ViA15 Reactienota Verkeersveiligheidsaudit Auditfase 1

RWS Projectbureau ViA15

21 februari 2017

Projectnaam ViA15

Bevinding Nr. 3.2.1

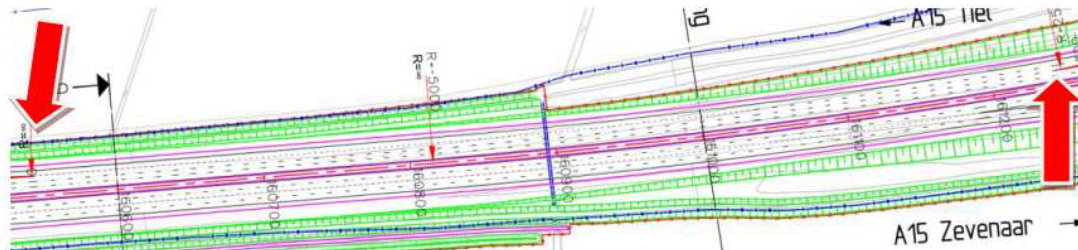
○ Tussen het puntstuk (circa 160.1) en het begin van de blokmarkering (circa 160.3) is onvoldoende lengte aanwezig voor rijstrookwisselingen. Met name vrachtverkeer vanaf de inrit zal meer lengte nodig hebben voor de rijstrookwisseling. Bij 120 km/h bedraagt de lengte van de rijstrookwisseling 300m.

Stem het begin van de blokmarkering af op de locatie van de laatste informatie wegwijzer.

De lengte van de blokmarkering is aangepast in het ontwerp en voldoet aan de handreiking bewegwijzeringsschema's autosnelwegen van Rijkswaterstaat (26 mei 2016).

Bevinding Nr.: 3.2.4
Locatie: A15, HRL, hm 161.4
Datum bevinding: augustus 2014
Afbeelding(en):

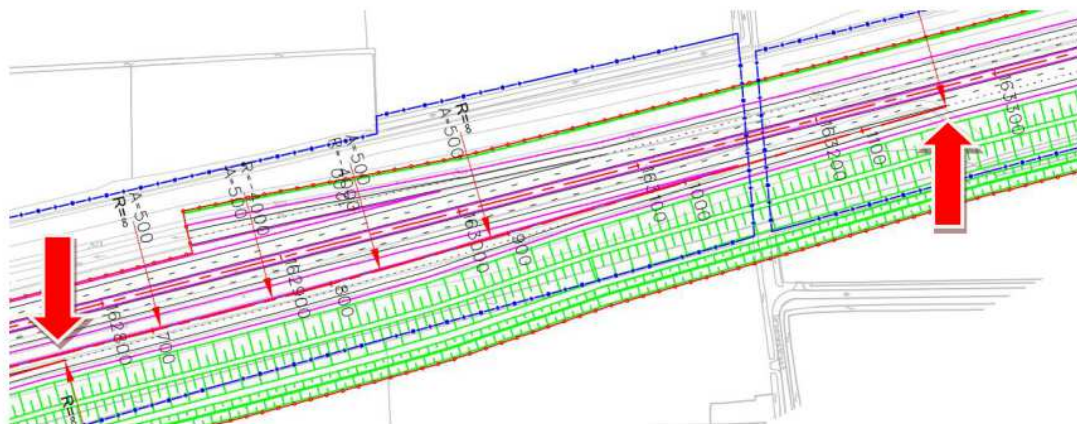
A
De afstand tussen de twee opeenvolgende convergentiepunten (beide samenvoegingen) bedraagt circa 300m. Afhankelijk van de ontwerpsnelheid moet de turbulentieafstand 420m (bij 100 km/h) of 350m (bij 80 km/h) zijn.

Onderbouw de ontwerpsnelheid op de verbindingsweg en de hoofdrijbaan en pas hierop de benodigde turbulentielenge aan.

Het ontwerp op dit punt is aangepast zodat de turbulentieafstanden voldoen.

De noordelijke parallelrijbaan met het verkeer van Nijmegen naar Tiel voegt ten oosten van het kunstwerk kruising spoorlijn Arnhem-Nijmegen samen met de 2-strooks hoofdrijbaan van de nieuwe A15. De verbindingsweg Arnhem-Tiel voegt daarna, ten westen van het kunstwerk kruising spoorlijn Arnhem-Nijmegen samen met de 3-strooks hoofdrijbaan. De turbulentieafstand tussen de puntstukken van deze twee samenvoegingen bedraagt minimaal 525m. Door deze vormgeving ontstaat tussen deze samenvoeging en afrit Elst een symmetrisch weefvak (3-1) in plaats van het asymmetrische weefvak.

Bevinding Nr.: 3.2.5

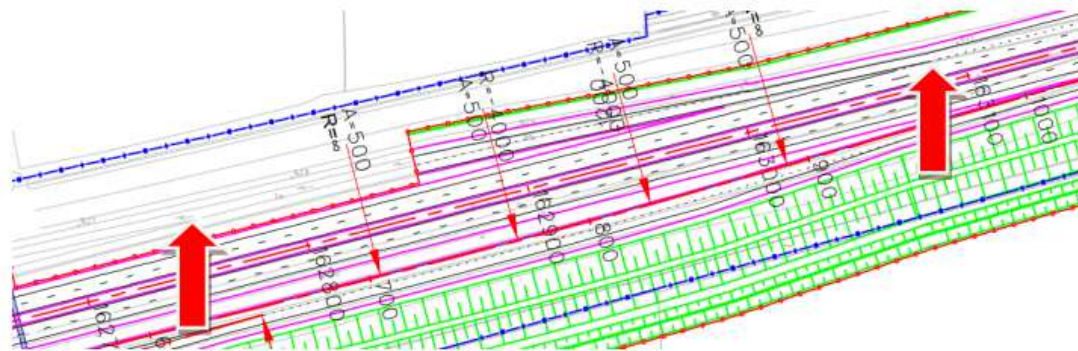
A
De afstand tussen de twee opeenvolgende convergentiepunten (beide invoegingen) bedraagt circa 500m. Afhankelijk van de ontwerpsnelheid moet de turbulentieafstand 730m (bij 100 km/h) of 600m (bij 80 km/h) zijn.

Onderbouw de ontwerpsnelheid op de verbindingswegen en de hoofdrijbaan en pas hierop de benodigde turbulentielengte aan.

Het ontwerp op dit punt is aangepast zodat de turbulentieafstanden voldoen. (Ontwerpsnelheid van de parallelbaan is 100km/h.)

Bevinding Nr.: 3.2.6

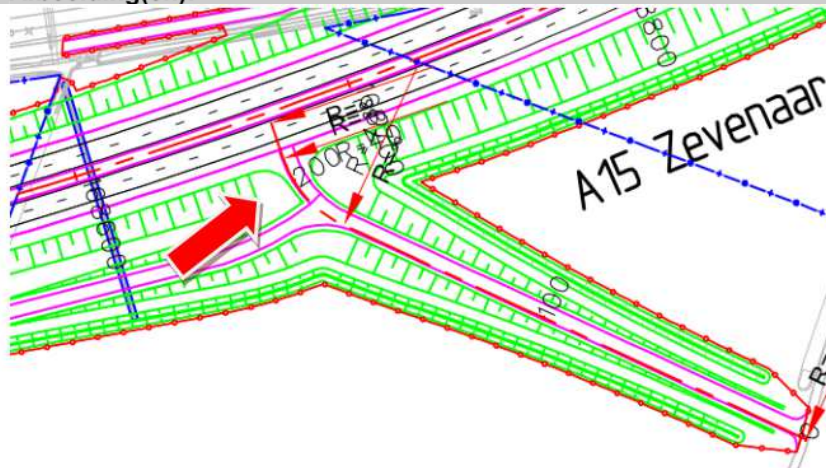
A
De afstand tussen twee opeenvolgende divergentiepunten (uitvoeringen) bedraagt 320m. Deze voldoet voor de ontwerpsnelheid van 80 km/h (300m) maar is te klein bij de ontwerpsnelheid van 100 km/h (360m).

Maak duidelijk op welke ontwerpsnelheid de verbindingswegen worden ontworpen ten aanzien van turbulentie afstanden.

Het ontwerp op dit punt is aangepast zodat de turbulentieafstanden voldoen. (Ontwerpsnelheid van de parallelbaan is 100km/h.)

Bevinding Nr.: 3.2.7

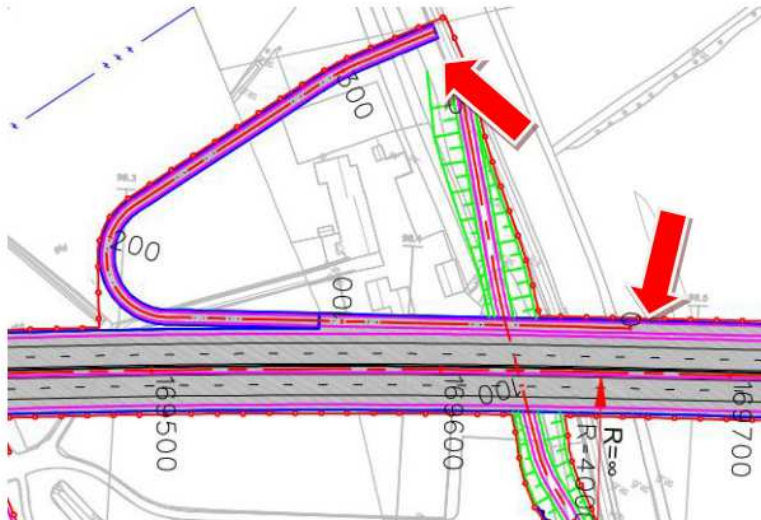
○
In de situatie is een calamiteiten toerit opgenomen richting Zevenaar. Onduidelijk is of deze doorsteek ook als afrit gebruikt gaat worden. Verder moet tegengegaan worden dat verkeer van/naar het onderliggend wegennet op een oneigenlijke manier van deze doorsteek gebruik maakt.

Nadere detaillering van de calamiteiten toerit waarbij de afscherming en de afsluiting nader moet worden ingevuld.

In het (O)TB ontwerp is ter hoogte van Angeren een calamiteiten toe- en afrit aan weerszijden van de A15 aangelegd. De calamiteitenaansluiting is ontworpen met instemming van de wegbeheerders en veiligheidsregio.

De calamiteitenaansluiting mag enkel gebruikt worden door hulpdiensten in geval van calamiteiten en bij evacuaties, en mag niet door regulier verkeer gebruikt worden. De calamiteitenaansluiting wordt afgesloten voor regulier verkeer (bijv. d.m.v. een slagboom).

N.B. De ligging van de calamiteitenaansluiting is t.o.v. bovenstaande vormgeving aangepast naar een ligging meer parallel aan de A15.

Bevinding Nr.: 3.2.9

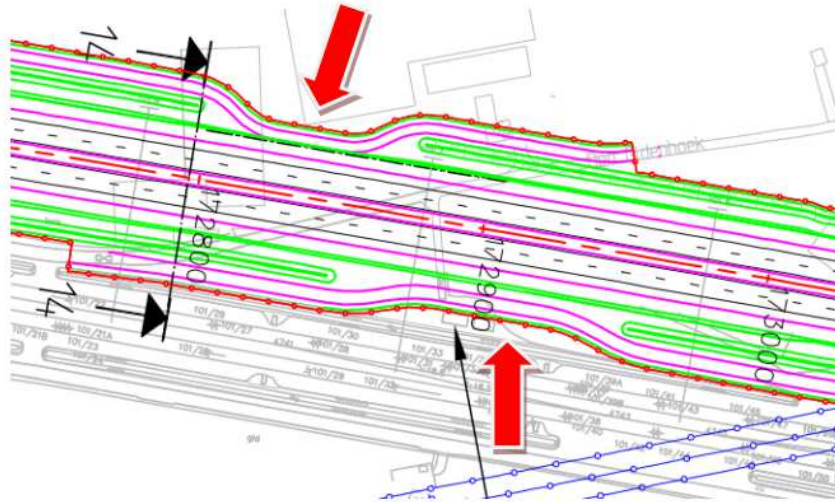
○
De parallelvoorziening aan de noordzijde van de A15 is onderbroken.

Onderzoek of deze 'knip' terecht is aangebracht.

De parallelverbinding is een continue verbinding. Dit is aangepast in het ontwerp.

Bevinding Nr.: 3.2.10
Locatie: A15, HRL/HRR, hm 172.8
Datum bevinding: augustus 2014
Afbeelding(en):

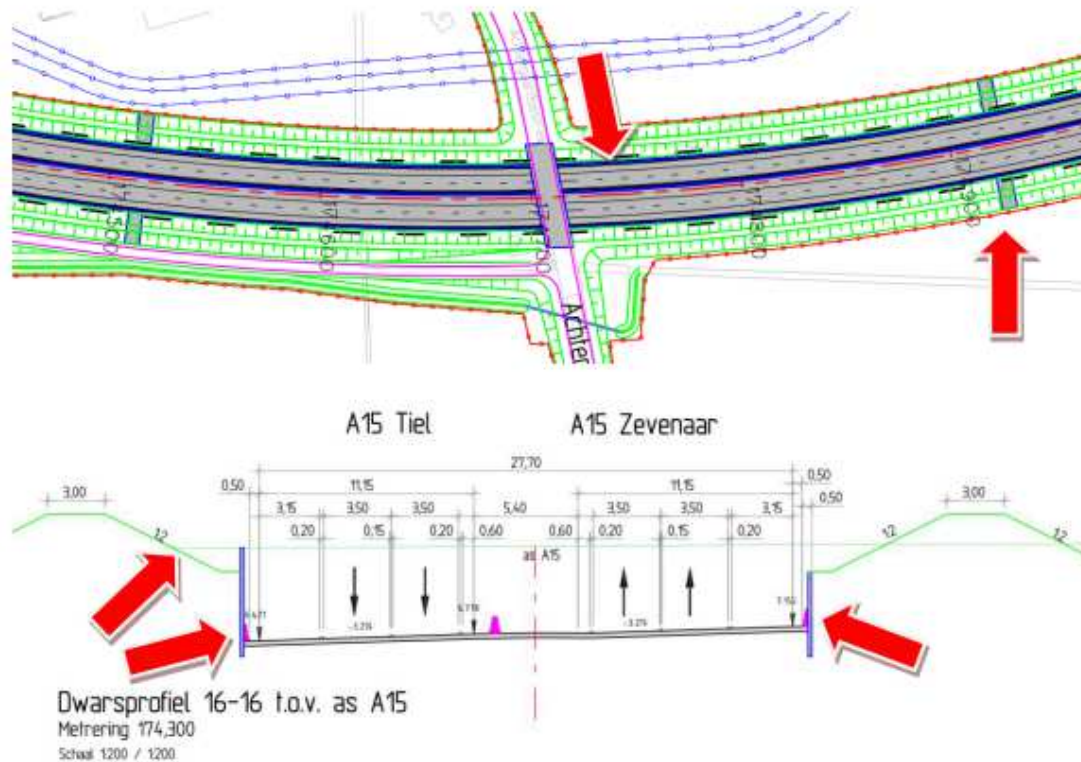
Beschrijving van het probleem:	Aanbeveling(en):
<p>A Aan weerszijden van de A15 worden de parallelwegen ingebogen. Hiermee wijzigt de obstakelvrije zone en moet voor afscherming gezorgd worden. Door de inbuiging en korte afstand tot de hoofdrijbaan kan onderlinge verblinding optreden. Er spelen verschillende aspecten:</p> <ul style="list-style-type: none"> • Aan de noordzijde handhaving pand. • Aan de zuidzijde handhaving onderstation (bereikbaar vanaf de A15). 	<p>Lokaal rekening houden met geleiderailconstructie, anti verblindingschermen en eventueel een geluidsscherm. Aan de zuidzijde een beveiligde doorsteek om onderhoud te kunnen plegen aan het onderstation.</p>

In het ontwerp is ruimte voor een geleideconstructie (waarop een antiverblindingscherm kan worden aangebracht).

Daarnaast is er een bestuurlijke afspraak gemaakt dat de gemeente Duiven in gesprek gaat om (een deel van) de kas aan te kopen. Indien de kas aangekocht kan worden wordt ter plaatse de lokale weg (Den Oldenhoek) rechtdoor getrokken.

Bevinding Nr.: 3.2.11

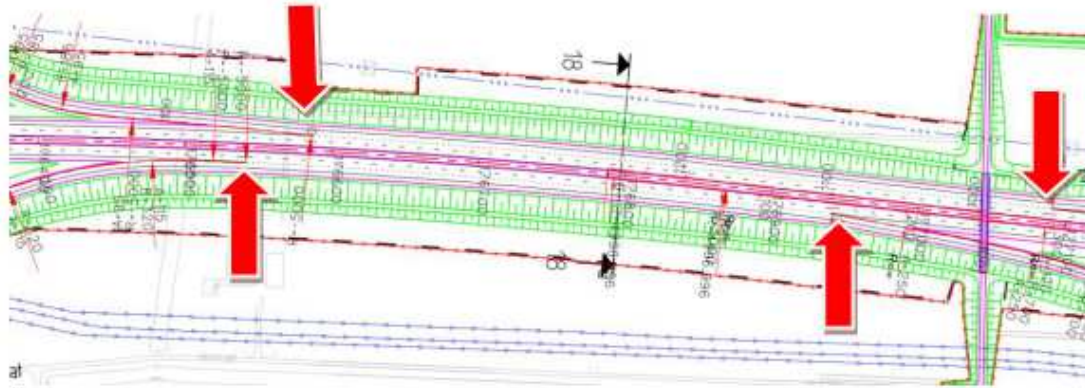
Door toepassing van barriers in het tracé met de verdiepte ligging (lengte circa 2000m) ontbreekt naast de vluchstrook een veilige opstelruimte voor inzittenden van voertuigen die met pech stranden. Daarnaast moeten zij over de vluchstrook lopen om bij de vluchtvoorziening te komen (maximale loopafstand 200m).

Onduidelijk is hoe de vluchtvoorzieningen over de verticale wand en over het talud bereikt kunnen worden.

In het horizontaal alignment is een boogstraal toegepast van 1300m (minimaal vereist $R = 1500m$). Gesteld wordt in de ontwerprichtie dat rijzicht van 165m voldoet om

Onderzoek in hoeverre op met name de noordelijke rijbaan kan worden voldaan aan stopzicht (bij 120 km/h, 260m).

Onderzoek in hoeverre voor inzittenden een veilige opstelplaats langs de vluchstrook en een veilige looproute achter de voertuigkering kan worden gerealiseerd naar de vluchtvoorzieningen (geleiderail, opstelruimte achter geleiderail. Tevens grotere zichtafstand).

De horizontale boog met $R_h=1300m$ is toegepast om de weg in te kunnen passen tussen de dwangpunten (historisch pand, gasleidingen en Betuweroutespoorlijn).

Het ontwerp van de zijwaartsgesloten constructie is verder gebaseerd op de vigerende inrichting "Veiligheidsrichtlijnen deel C" (VRC) waarbij om de 400m vluchtvoorzieningen zijn aangebracht. De vluchtvoorzieningen kunnen bereikt worden door deuren in de verticale wand, geïntegreerd in de barrier, zoals in de praktijk al vaker toegepast bij tunnel(bak)constructies.

Een verticaal vluchtconcept met trappenhuizen voldoet aan de richtlijnen. De huidige inrichting van de verdiepte ligging is afgestemd met het Steunpunt Tunnelveiligheid en ambtelijk geaccordeerd door de Veiligheidsregio Gelderland Midden (VGGM) en de kaderstellende dienst RWS GPO.

Aanbeveling was daarnaast te onderzoeken of met name de noordelijke rijbaan voldoet aan 260 meter stopzicht. Het antwoord hierop is dat het ontwerp zo is vormgegeven dat voldaan wordt aan 260 meter stopzicht.

Bevinding Nr.: 3.2.12

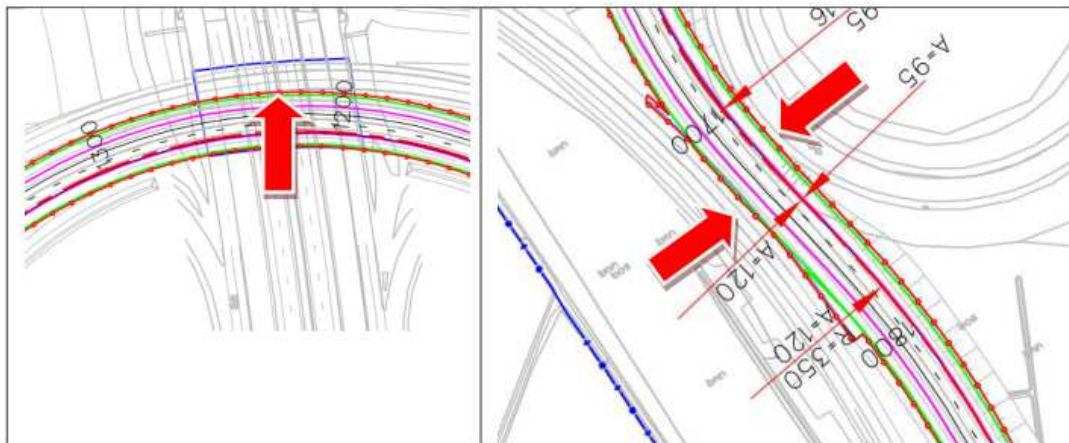
A
De lengte van het weefvak op de zuidelijke rijbaan bedraagt circa 400m. Deze lengte voldoet bij een snelheid van 120 km/h (NOA, tabel 3-7).
Om een rijstrookwisseling uit te voeren bij 120 km/h is een afstand nodig van 300m. In het ongunstigste geval zal voor twee rijstrookwisselingen (rechts naar links) 600m nodig zijn. Uit oogpunt van turbulentie is bij een snelheid van 100 km/h een afstand van 600m gewenst!

Onderzoek of de weefvak lengten voldoen in relatie tot de te plaatsen bewegwijzering en de geprognosticeerde intensiteiten.
Onderzoek of de weefvak lengte langs de zuidelijke hoofdrijbaan te vergroten is

De weefvakken voldoen aan NOA tabel 3-7 (minimale lengtes weefvakken) en aan de richtlijn Bewegwijzering. De weefvakken wijken af van NOA tabel 3-8 (manoeuvreeerlengte). Hiervan mag onderbouwd afgeweken worden. In dit geval is daarvoor gekozen omdat vanuit inpassingsoogpunt de aansluiting anders zwaardere ten koste zou gaan van de woningen langs de Helhoek en er sprake zou zijn van meer ruimtebeslag. Daarom is gezocht naar een maatwerkoplossing waarbij er sprake is van een verantwoorde inpassing maar ook van een verkeersveilige oplossing. Als aanvullende maatregelen zijn daarom de volgende begeleidende verkeersveiligheidsmaatregelen uitgevoerd:

1. Om gedwongen rijstrookwisselingen aan het einde van het weefvak zo veel mogelijk te voorkomen, is een maatwerkoplossing voor de bewegwijzering uitgewerkt. Hierbij worden twee bewegwijzeringsportalen in of vlak voor het weefvak ingepast plus voorbewegwijzering die duidelijk aangeeft dat het verkeer richting Arnhem op de rechterrijstrook moet voorsorteren. Op deze

wijze wordt het daadwerkelijke manoeuvreren al ingezet ruim voor de weefstrook zodat minder weefstrooklengte acceptabel is.

2. Voorkomen dient te worden dat er congestie op de toerit ontstaat, het verkeer kan daardoor onvoldoende accelereren en voertuigen te veel in colonnes het weefvak oprijden. Bij de uitwerking van het uitvoeringsontwerp van het kruispunt met de N810 wordt dit aspect nader gedetailleerd.

De aansluiting is met het verkeerssimulatiemodel fosim in detail verkeerskundig doorgerekeend en hiermee is geconstateerd dat de doorstroming goed functioneert.

Bevinding Nr.: 3.3.1

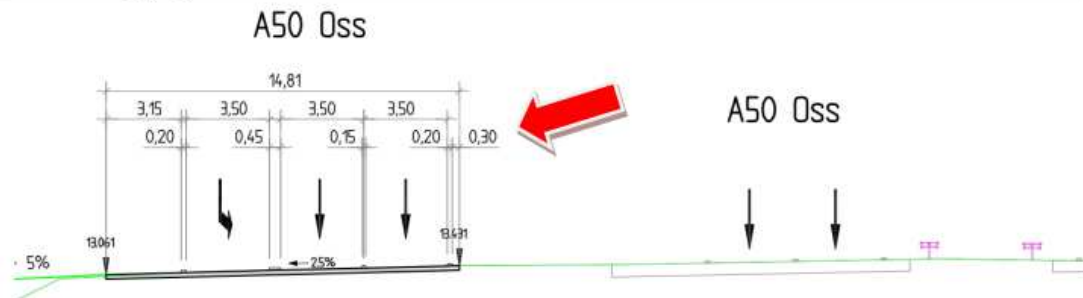
Door de aanpassing van de verbindingswegen is het niet duidelijk hoe het toekomstig dwarsprofiel met de naastliggende overige verbindingswegen is uitgevoerd.

Dwarsprofielen uitwerken en toetsen op obstakelvrije zones, geleiderailconstructies en eventuele keerwanden. e

Uit deze toets blijkt dat de verbindingswegen inpasbaar zijn in de bestaande situatie van knooppunt Valburg.

Bevinding Nr.: 3.3.2

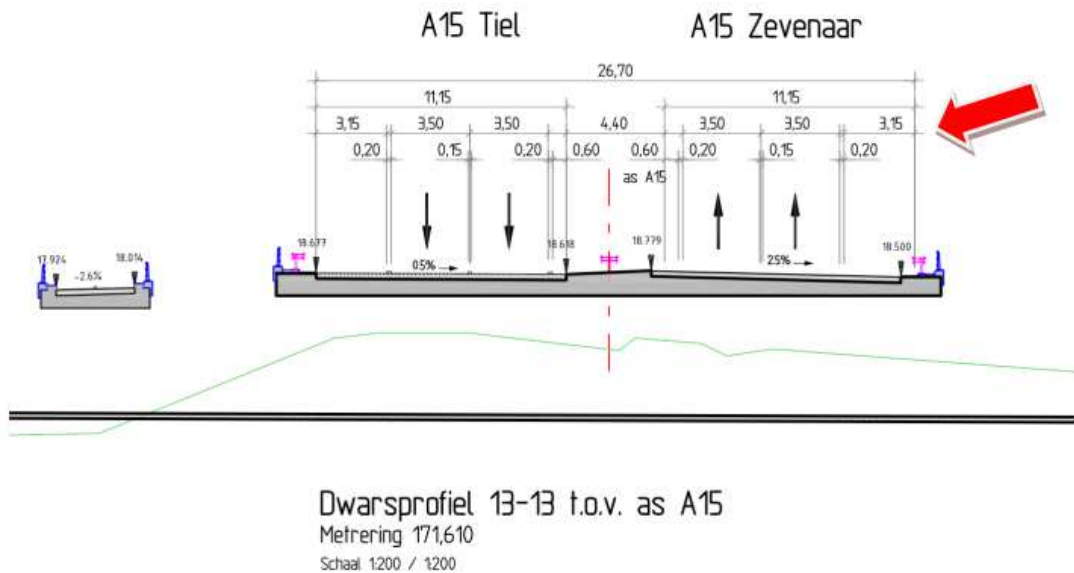
Beschrijving van het probleem:	Aanbeveling(en):
<p>○</p> <p>De redresseerstrook heeft een breedte behorende bij een ontwerpsnelheid van 80 km/h. De ontwerpsnelheid op de hoofdrijbaan van de A15 is aangeduid als 120 km/h. De ontwerpsnelheid van de verbindingswegen is niet specifiek aangegeven</p>	<p>Onderbouw de toepassing van de breedte van deze redresseerstrook (beschikbare breedte, ontwerpsnelheid).</p>

De ontwerpsnelheid van de verbindingsweg op deze plaats is 100km/u. De breedte van de redresseerstrook is conform richtlijnen aangepast naar 0,60m.

Bevinding Nr.: 3.3.3

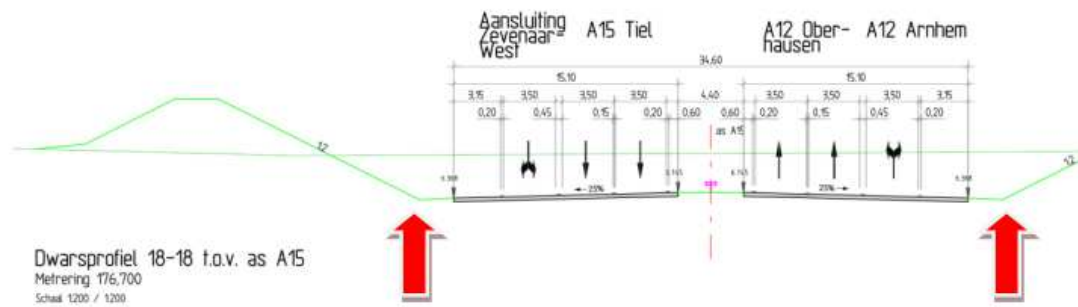
A
In het dwarsprofiel over het kunstwerk ontbreekt aan de zuidzijde de uitstapzone van 0,50m tussen de vluchtstrook en de geleiderail.

Uitstapzone opnemen.

Het betreft hier een foutief geplaatste maatlijn. Is aangepast in het ontwerp.

Bevinding Nr.: 3.3.4

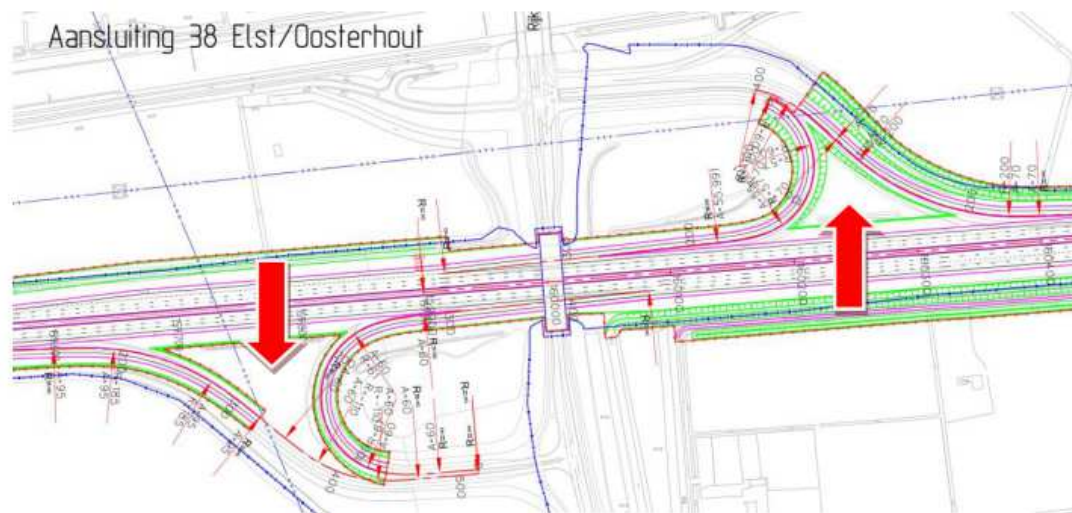
A
Het opgaande talud (1:2) zal bij deze vormgeving als obstakel worden aangemerkt en moeten worden afgeschermd.

Onderzoek of het talud kan worden ingeleid met een onderstraal van $R = 6\text{m}$ (Zie NOA, figuur 7-20).

Onderstraal is toegevoegd in het dwarsprofiel.

Bevinding Nr.: 3.4.1.

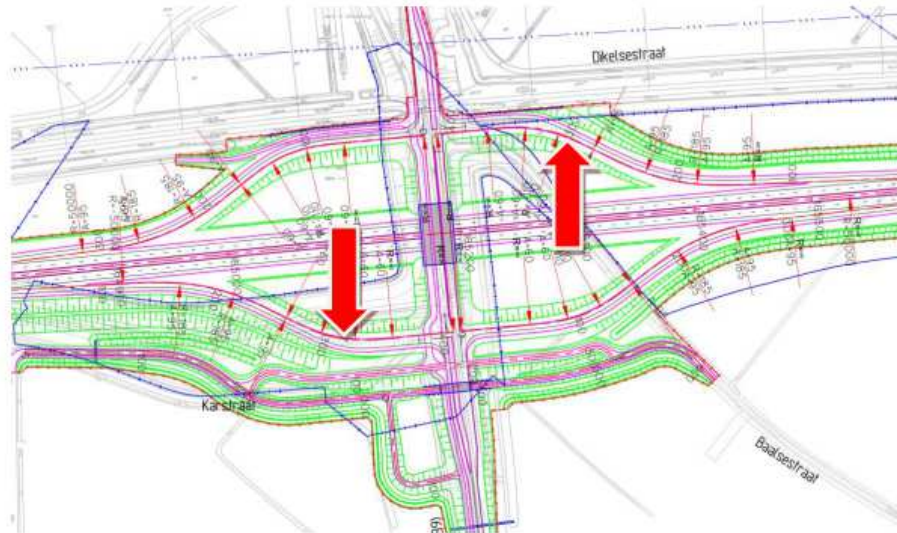
A
Gebruik wordt gemaakt van het bestaande horizontale alignement van de toeritten.

Het verdient aanbeveling om de bochten te accentueren (grondwal, beplanting, bochtschilden).

De aanbeveling om deze boog (extra) te accentueren, bijvoorbeeld door middel van o.a. beplanting, een grondwal of bochtschilden wordt in het uitvoeringsontwerp verder uitgewerkt. Deze maatregel is ook opgenomen in artikel 5 van het TB.

De toe- en afrit aan de zuidzijde van de A15 heeft eind 2016 een nieuwe ligging en aansluiting op het onderliggend wegennet gekregen. Hierbij zijn al maatregelen opgenomen die de bogen accentueren.

Bevinding Nr.: 3.4.2

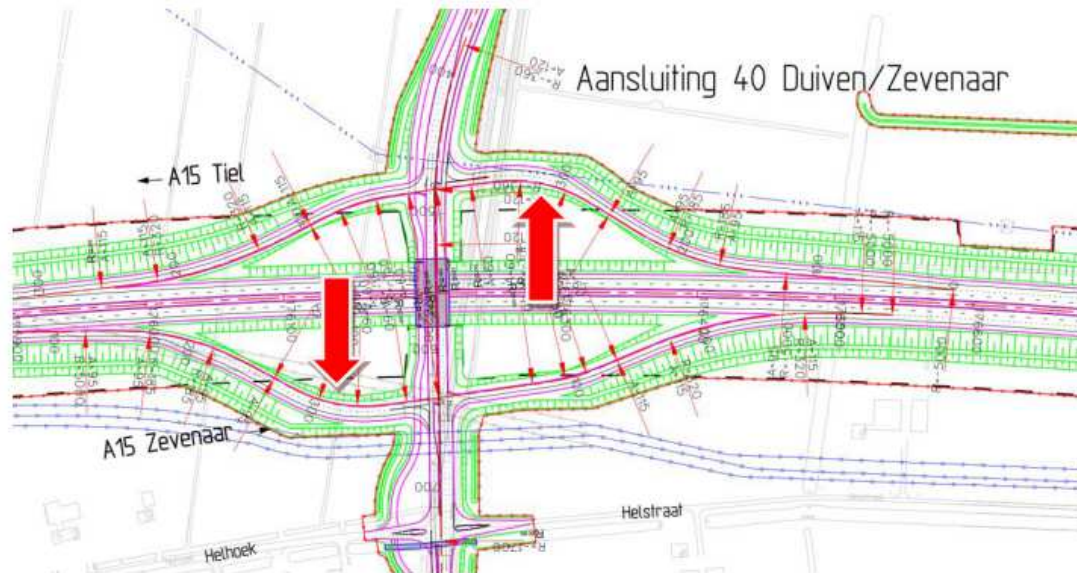
Beschrijving van het probleem:	Aanbeveling(en):
<p>A Het horizontaal alignement van beide afritten in de aansluiting Bommel voldoet niet aan de stappentheorie ($V_o=80 \text{ km/h} \rightarrow R = 260 - 320\text{m}$, $V_o=50 \text{ km/h} \rightarrow R = 65 - 85\text{m}$).</p>	<p>Onderbouw het afwijkende horizontale alignement en ga na in hoeverre het verticaal alignement de snelheidsafbouw kan ondersteunen.</p>

Het alignement van de toe- en afritten van de aansluiting Bommel is gebaseerd op de stappentheorie, met ontwerpsnelheden zoals beschreven in de oude ontwerprichtlijn ROA (1993) en die als ontwerpfilosofie ook wordt gehanteerd in de ROA2014.

Bevinding Nr.: 3.4.3

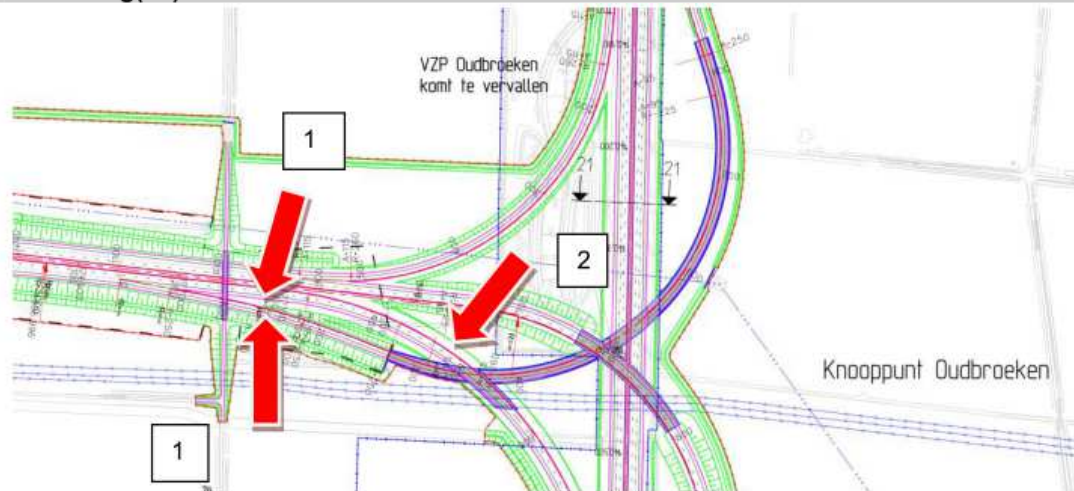
A
Het horizontaal alignement van beide afritten in de aansluiting Duiven/Zevenaar voldoet niet aan de stappentheorie ($V_0=80$ km/h $\rightarrow R = 260 - 320$ m, $V_0=50$ km/h $\rightarrow R = 65 - 85$ m).

Onderbouw het afwijkende horizontale alignement en ga na in hoeverre het verticaal alignement de snelheidsafbouw kan ondersteunen.

Het alignement van de toe- en afritten van de aansluiting Duiven/Zevenaar is gebaseerd op de stappentheorie, met ontwerpsnelheden zoals beschreven in de oude ontwerprijlijn ROA (1993) en die als ontwerpfilosofie ook wordt gehanteerd in de ROA2014.
